## 5 . 天塩川水系の治水計画からみたサンルダムの問題

小野有五（北海道大学地球環境科学院教授）

図1：天塩川流下能力図

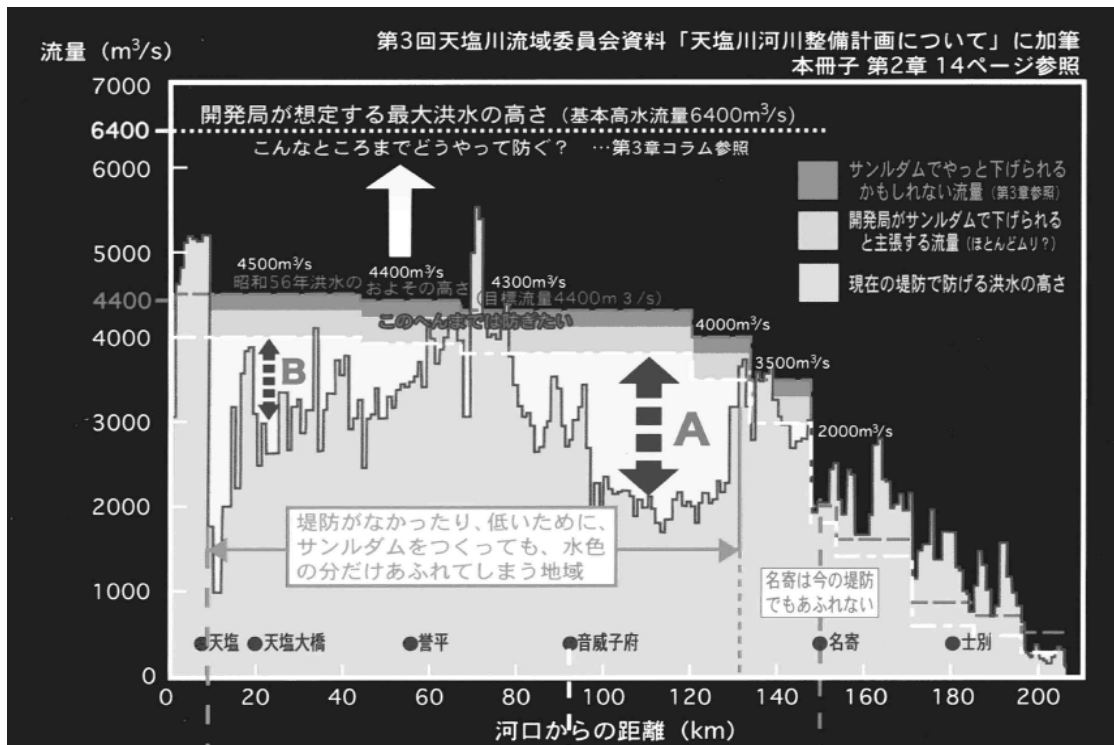
サンルダムの集水域は、天塩川の全流域の面積の3%にすぎない。さらに、サンルダムは、北海道第二の長流である天塩川の支流、名寄川のさらに支流に位置する。このため、天塩川の治水を考えたとき、サンルダムによる洪水の調節能力はきわめて限定されたものとならざるを得ない。北海道開発局も認めているように（図1参照）、サンルダムによる治水効果は、もっとも流下能力が不足している天塩川の中・下流部ではわずか10～20cmに過ぎない。特に、名寄市から音威子府にかけての中流部と、音威子府より天塩町にかけての下流部で、流下能力が大きく不足している。

図1からも明らかのように、北海道開発局による治水計画は、基本高水流量を誉平の基準点で $6400\text{m}^3/\text{s}$ ときわめて大きくとっており、まず、これだけの水をどのように処理しようとするのが整備計画が出された現時点で明らかにされていないことが、治水計画上の大きな問題である。基本高水流量の算定に関する問題点は、理由書4で詳述した。

特に、図1に示したように、サンルダムによる洪水調節効果が、誉平地点ではきわめて小さいことが、大きな問題である。図1に示したように、サンルダムによる流量カット量は、北海道開発局の計画している量より実際にはずっと小さいことが多いと推定される。理由書4でも述べたように、ダムによる流量カット量は降雨ごとに違っており、これまでの岩尾内ダムによる洪水調節量の実績をみても、誉平地点でのサンルダムによる洪水カット量は、水位に換算するせいぜい10～20cmにすぎない。現在の流下能力の不足を補うにはあまりに少ない量である。治水容量（ $3,500\text{万m}^3$ ）分の経費は約300億円であり、これだけの費用をかけるのであれば、中下流では、多く残されている旧河川を利用した遊水地の造成、堤防の整備、河道の拡幅などを組み合わせた治水対策がより効果的であり、自然環境への影響も少なくすむと考えられる。天塩川では、いまだに堤防の完成区間は40%に過ぎず、暫定区間、未整備区間をあわせると60%にもものぼっている。これらの区間で、堤防のかさ上げや、拡幅強化を行なうとともに、国においても、たとえ河道からあふれても被害が出ないような治水対策が求められるなか、改正河川法で推奨されている遊水池と水害防備林の整備を組み合わせた総合的な対策の実施が経済的かつ効果的である。

北海道開発局の原案では、ここに提案したようなさまざまな案がまったく検討されておらず、それだけでもきわめて不備な内容となっている。利水も含めて、あらためて、天塩川の治水計画にとってもっとも経済的・効率的で、自然への影響が少ない方策を検討すべきである。
